STABILIMENTO DI FORNOLI (BAGNI DI LUCCA – LU)

DOMANDA DI AUTORIZZAZIONE UNICA

Art. 12 Dlgs n. 387/2003 e art. 11 LR n. 39 24/05/2005 per la realizzazione di un impianto di cogenerazione alimentato a biomasse della potenzialità termica di 48,5 MW

SCREENING DELLA DOCUMENTAZIONE E ANALISI DEI CONTENUTI DI PROGETTO DI CUI ALLA PROCEDURA DI AUTORIZZAZIONE UNICA

Figura 2 – Dettaglio della Carta di riferimento delle norme di Piano nel settore del rischio idraulico (fonta: PAI – Autorità di Bacino Pilota del fiume Serchio)

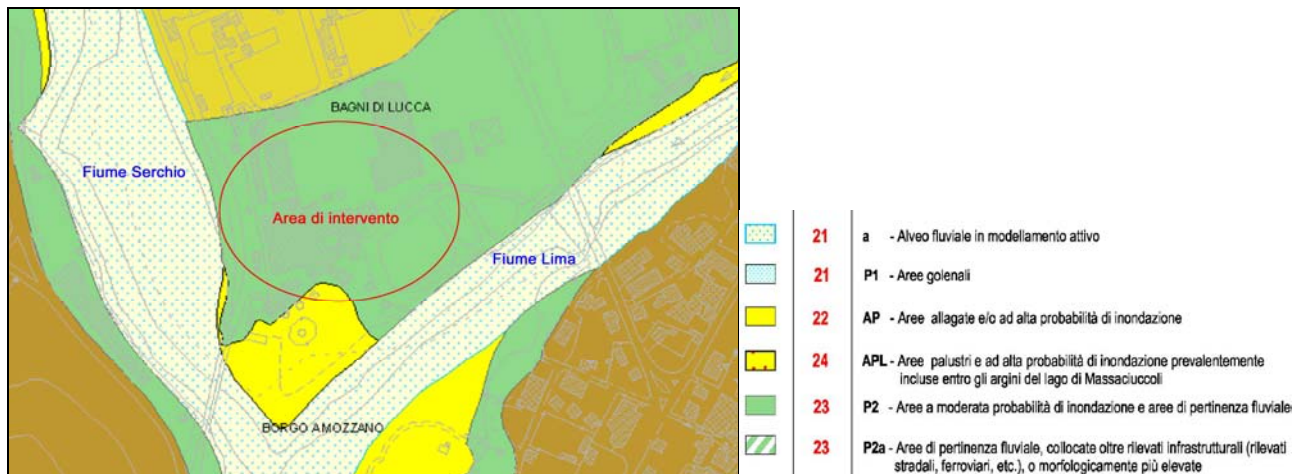
Va comunque segnalato che una parte della proprietà in questione posta a sud-ovest ricade tra le aree “ad alta probabilità di inondazioni (AP)”. Dagli elaborati progettuali a disposizione non sembra vengano effettuati interventi In quest'ultima zona se non la connessione idraulica di un serbatoio esistente da utilizzarsi come vasca di prima pioggia.

Gli interventi di progetto ricadono quindi su un'area considerata a moderata probabilità di inondazione (P2).

Per queste aree gli interventi comportanti nuove volumetrie o trasformazioni morfologiche sono consentiti a condizione che venga garantita la preventiva o contestuale realizzazione delle opere di messa in sicurezza idraulica per tempi di ritorno di 200 anni, previo parere favorevole dell'Autorità di Bacino.

Si ritiene utile integrare tale considerazione con i risultati della modellazione idrologica con tempo di ritorno di 200 anni. Inoltre va tenuto conto del fatto che a valle del ponte ferroviario, il rilevato della rete ferroviaria non è più presente e sono necessarie verifiche su deflussi e pendenze per provare l'effettiva sicurezza idraulica dell'area di intervento. Necessita di una descrizione anche il rilevato arginale indicato nella planimetria "Studio planimetrico ed indicazione dei punti di scarico" come "Nuovo argine" di cui non si parla nella relazione idraulica.

Per quanto riguarda il torrente Lima, rispetto al quale l'impianto si trova in destra orografica, nell'ultima sezione di modellazione riportata negli allegati alla relazione idraulica, la quota della sommità della sponda destra risulta insufficiente a contenere una portata con tempo di ritorno di 200 anni. Il progettista dichiara che le possibili quote del pelo libero risultano comunque inferiori a quella imposta dalle opere di progetto. A sostegno di questa dichiarazione sarebbe utile inserire anche in questo caso quote e pendenze del terreno per dimostrare che non si possono creare deflussi che possono pregiudicare la sicurezza idraulica dell'area.

Per quanto riguarda la sicurezza idraulica dell'impianto si ritiene quindi necessario integrare quanto presentato con sezioni tipo sia del Fiume Lima che del Fiume Serchio che permettano di individuare le quote dell'area dell'impianto e dei rilevati arginali presenti e con i relativi calcoli idraulici per i tempi di ritorno considerati.

Nel progetto non si prende in considerazione infine la percentuale di terreno impermeabilizzata e da impermeabilizzare, che per queste aree a moderata probabilità di inondazione deve mantenersi complessivamente inferiore al 75% del lotto libero da fabbricati, trattandosi di resedi di fabbricati. E' necessario integrare quanto riportato anche con considerazioni su questi aspetti.
